REPONSE A L'AVIS DE LA MISSION REGIONALE D'AUTORITE ENVIRONNEMENTALE

Centrale solaire de La Grolle

Commune de Touvérac

Février 2023

Figure 2 - Plan de masse modifié 2022

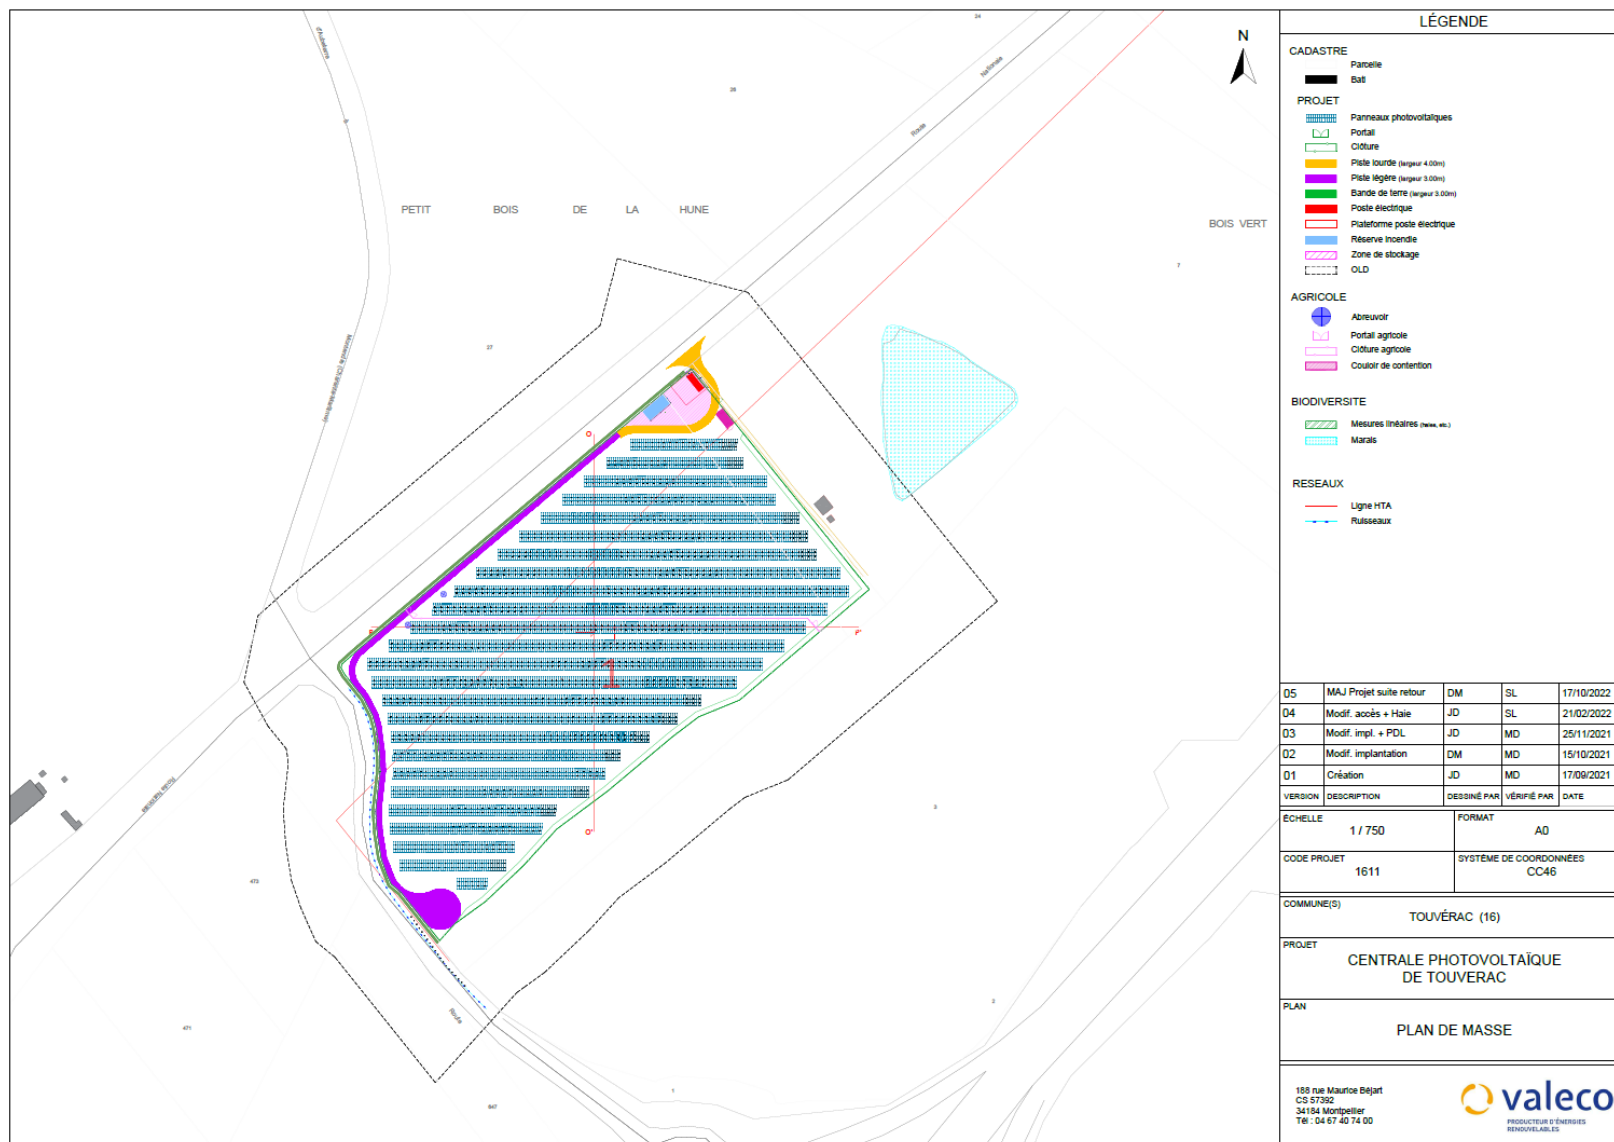
- **L'absence de présentation de plan de masse du projet ; les tableaux et cartes ne sont pas identifiés dans le sommaire**

La présentation du plan de masse a été rédigé ci-dessous :

Le projet de la centrale de Touvérac concerne une centrale photovoltaïque qui s'étendra sur une superficie d'environ 4,25 hectares clôturés, pour 2,07 hectares de panneaux.

Vous trouverez le plan de masse modifié au format A0 en **Annexe 2** de ce Mémoire Réponse.

Figure 24 - Modification du positionnement du PDL/PTR au nord-ouest du site

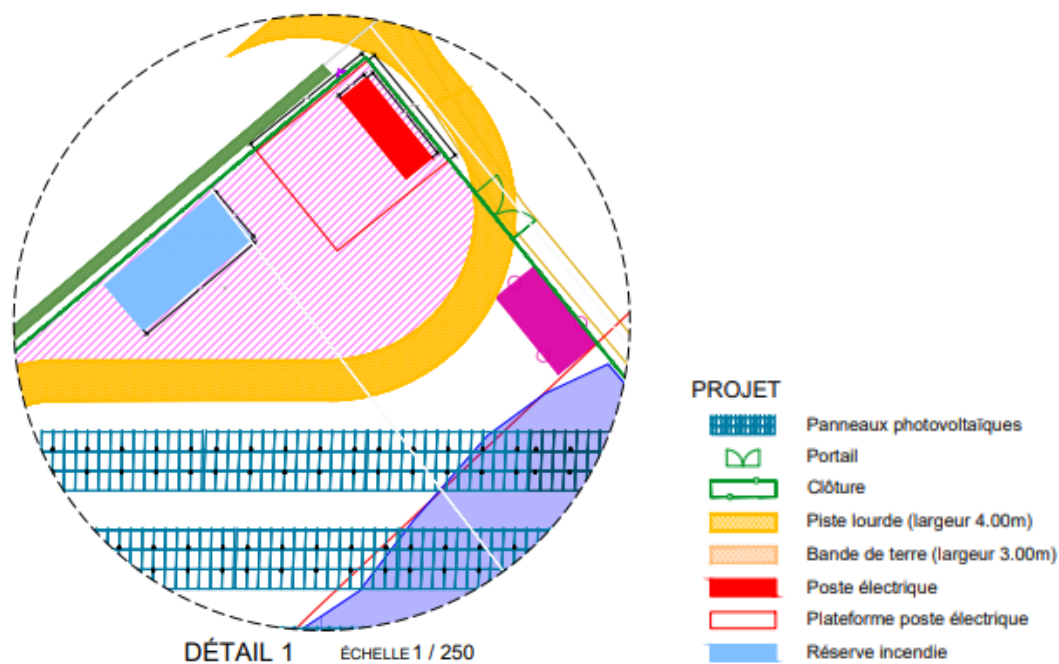
- **Modification de l'implantation du poste de transformation/livraison**

L'emplacement des postes de livraison et de transformation fait l'objet de modification.

Lors de la demande de modification du permis de construire, le projet prévoyait 1 poste de livraison et 1 poste de transformation extérieur installé au niveau de l'entrée du site.

Pour donner suite aux modifications apportées sur l'accès du site, initialement situé au sud-ouest du parc solaire, le positionnement de ce PDL/PTR dans l'emprise du projet a également été comme indiqué sur la figure ci-dessous.
